ליאור ביקורת ומבנים
בע"מ

בדק בית

עבודה	בדק בית
תאריך	29.5.2024
שם הבודק	ליאור אברמוביץ

להלן ממצאי הבדיקה:

מפלס ריצוף סלון

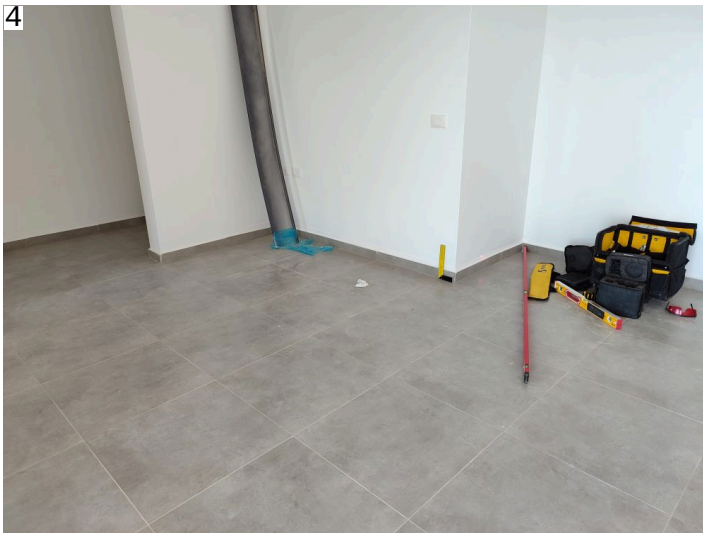
2.2. מפלס ריצוף אינו עומד בדרישות התקן ישנו הפרש של 4.5 סמ בין נקודה נמוכה לגבוה.

הערה: גובה מפלס הריצוף משתנה בין כל חלקי הריצוף של הסלון/מטבח

פאנלים

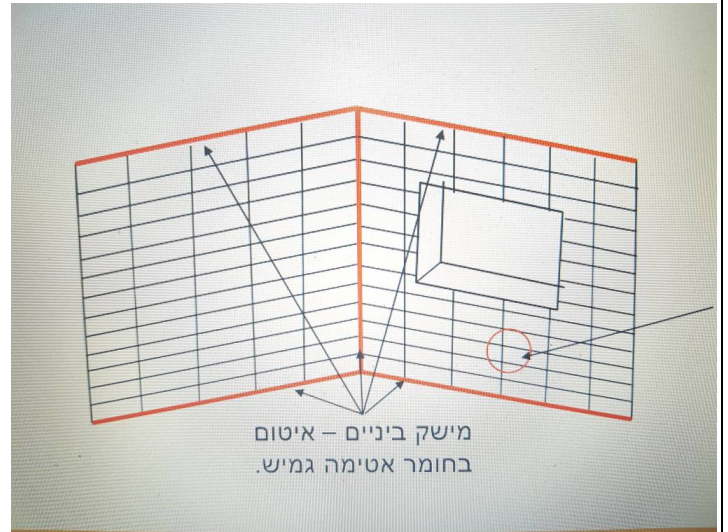
2.7. בכל חלקי הדירה נצפה שאין מרווח מינימלי בין פאנל לריצוף.
נראה שהפאנל מונח על הריצוף ללא מרווח וללא מילוי

תקן 1555 חלק 2 - תיקון משנת 2012 דורש כי יהיה מרווח של 6 מ"מ בין הפנל לריצוף ולאטום בחומר אטימה גמיש

וטרינה

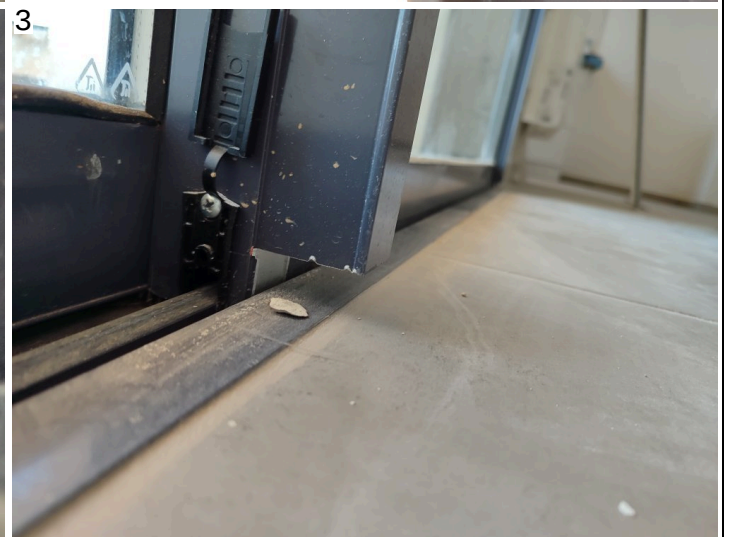
חסר איטום במסגרת אלומיניום

תקן 4068 חדירת מים אלומיניום

חדר 1

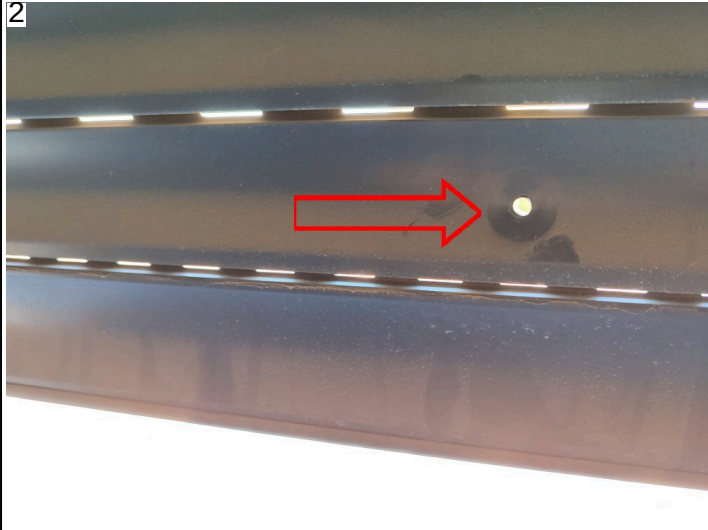
- 3.5.
- לתריס לא הותקן סטופר.
 - כנף שמאל - לחצן נעילה קשה לפתיחה
 - מגן רוח אינו אטום

חדר כביסה

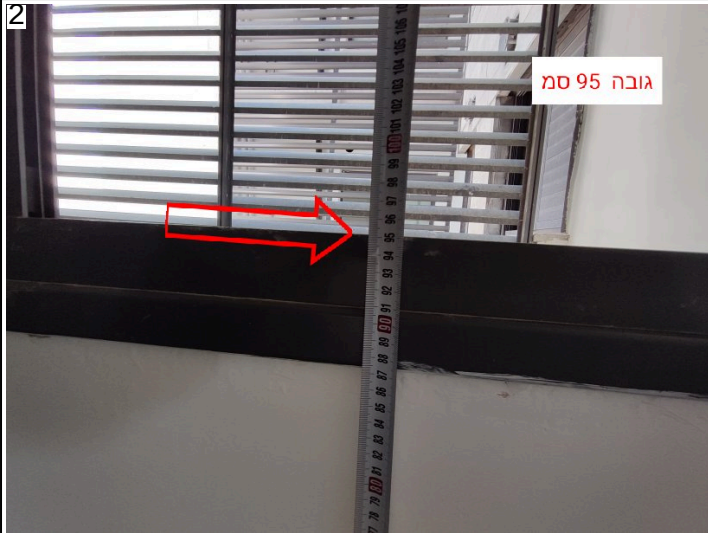
- גובה חלון נמצא נמוך מדרישות התקן
- יש להשלים איטום במסגרת חלון וקופינג
- גליף חלון יש לבצע תיקון צבע ושפאכטל
- כנף שמאל - קושי בפתירת מנעול

יש לשים לב גובה החלון הינו נגזרת מתקן 1142 לגובה מעקה אשר הגובה המינימלי הינו 1.05 יש התייחסות בסעיף 7.2.4 בתקן 1142 לאזורים כמו חלון.

חדר הורים חלון ימני

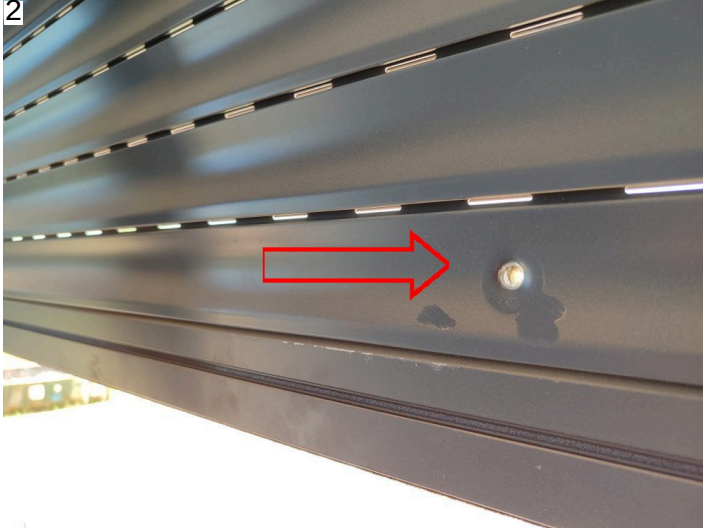
• חסר סטופר לתריס.

• רצועה אינה מורידה את התריס עד הסוף ישנם פתחי אור בעת סגירה מלאה.

חלון הדף

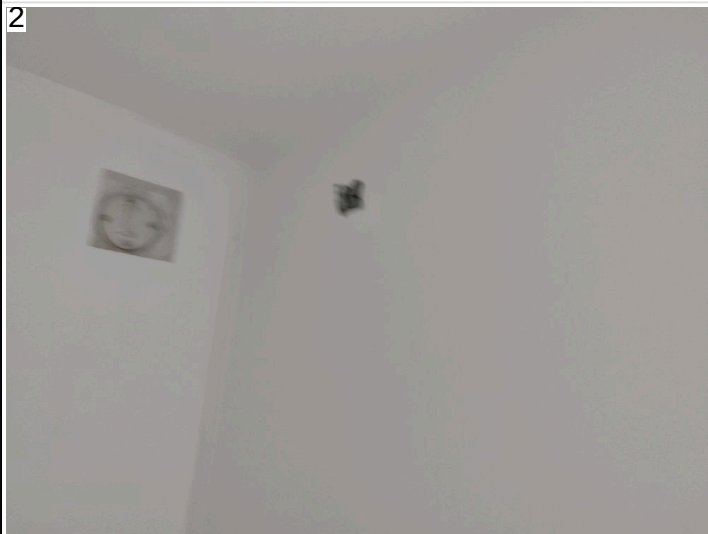
5.2. ידית לחלון הדף, עקומה.
חלון הדף לא ננעל ונאטם.

משיקים

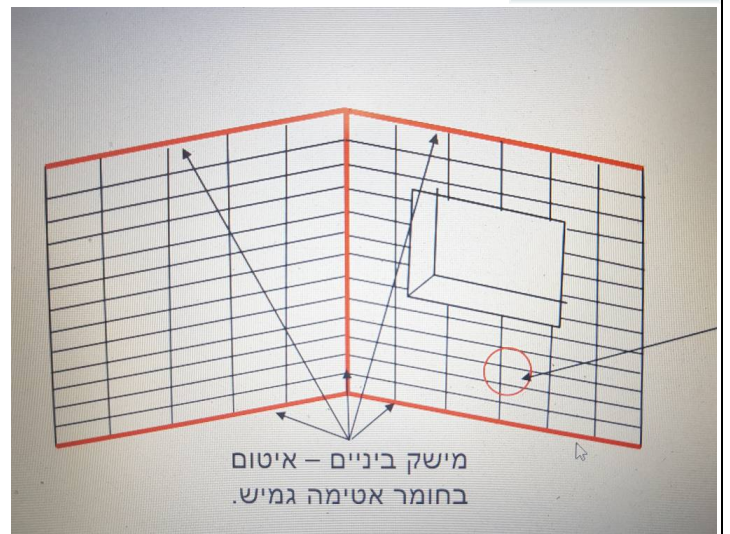
6.4. לא בוצע משיק גמיש בין ריצוף לחיפוי/פאנלים ובין פינות

לפי תקן 1555 חלק 2 - חיפוי קירות.
התקן דורש לבצע אטימה בחומר אטימה גמיש במפגש חיפוי קיר - בפינה. ובין חיפוי לריצוף

מחסום ריח

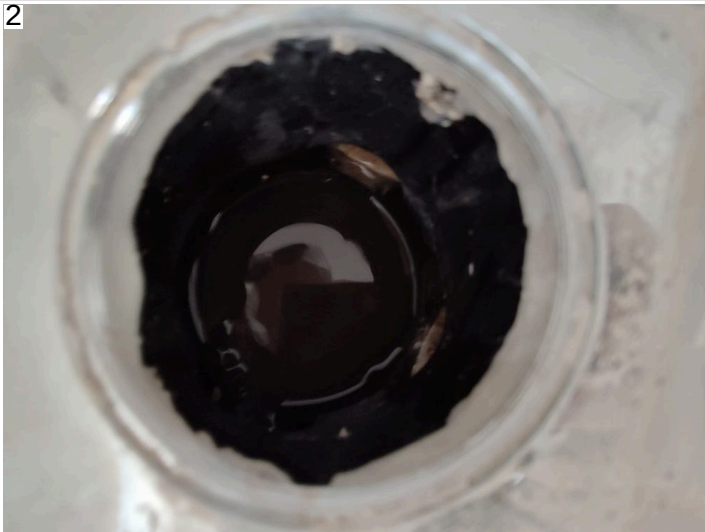
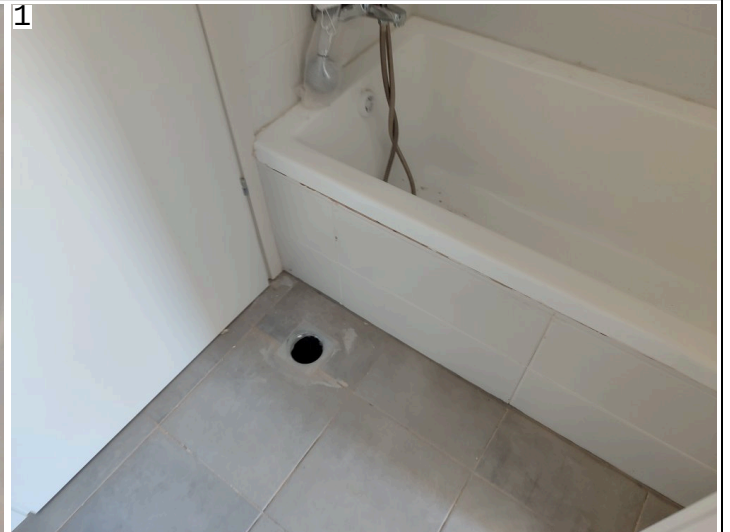
8.4. לא הותקן מחסום ריח לאמבטיה, ריח וגזים יעלו מהאמבטיה

קופסאות ביקורת

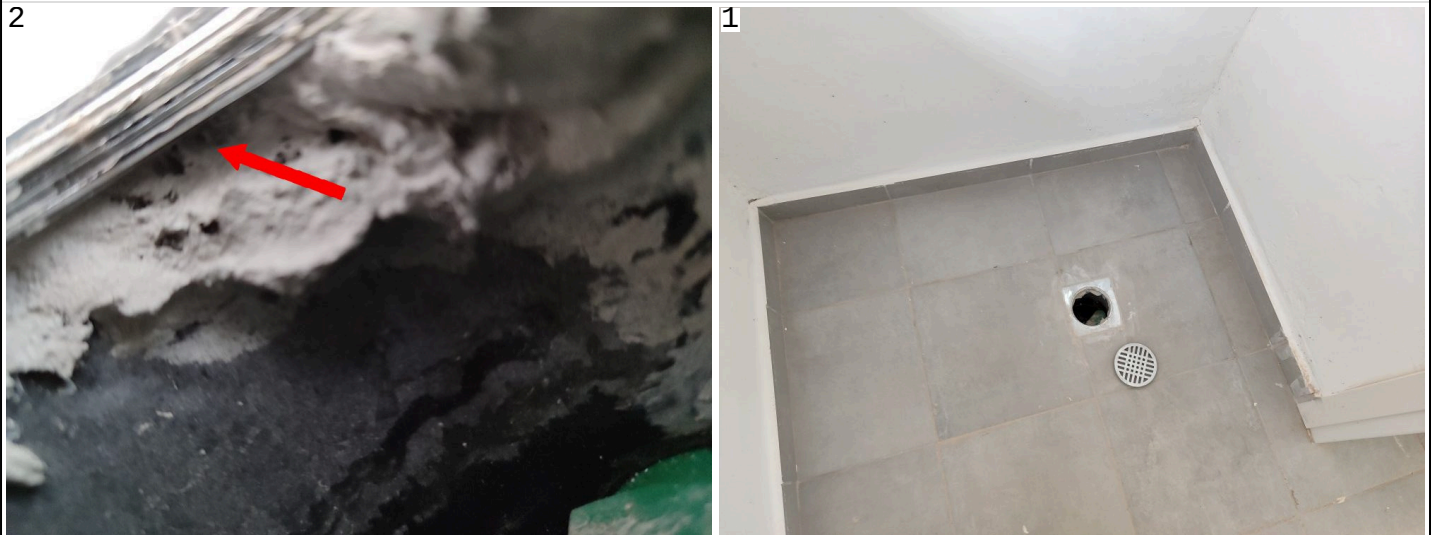
9.1. יש למלא איטום גמיש בין קופסא למכסה

איטום

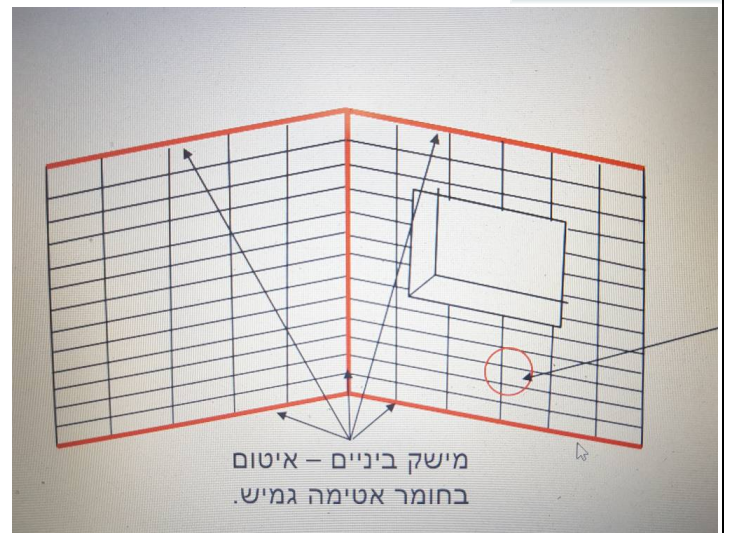
10.1. מאחורי שירותים חסר איטום גמיש בין ריצוף לחיפוי וחסר אטימה

לפי תקן 1555 חלק 2 - חיפוי קירות.
התקן דורש לבצע אטימה בחומר אטימה גמיש במפגש חיפוי קיר - בפינה. ובין חיפוי לריצוף

כיוור

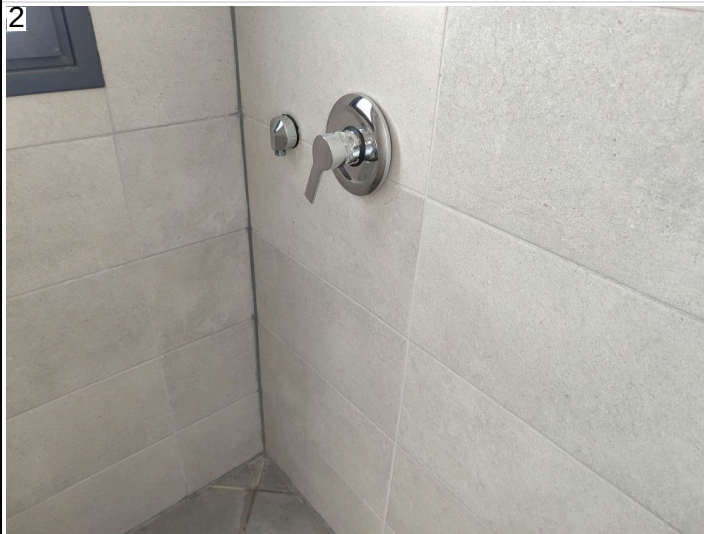
חסר איטום גמיש בין כיוור לקיר

פגיעות וכיוון

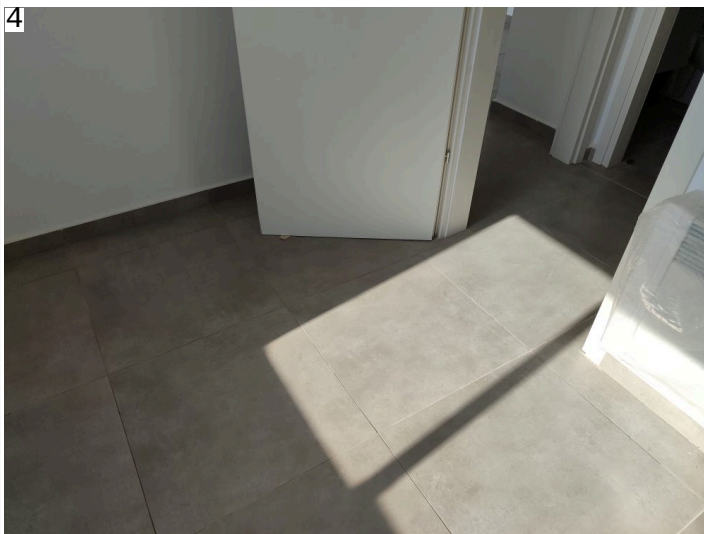
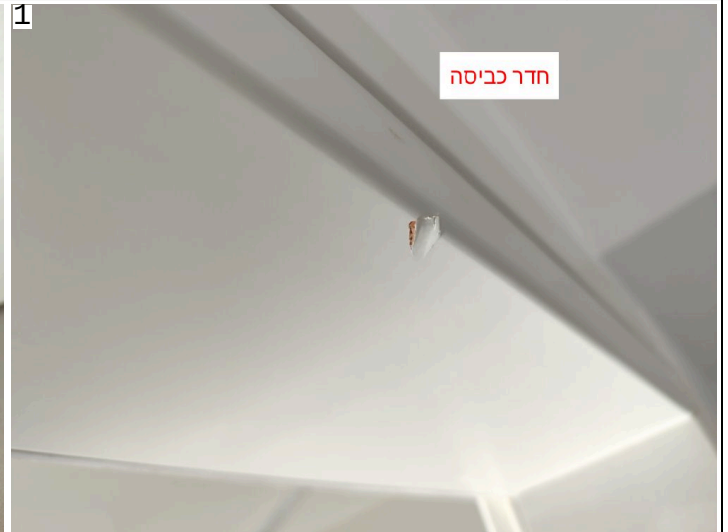
- 15.1. • נמצאו מספר פגיעות בדלתות ובמשקופים
• יש לבצע כיוונים לדלתות פנים (דלת מחדר 1 נעצרת ברצפה)
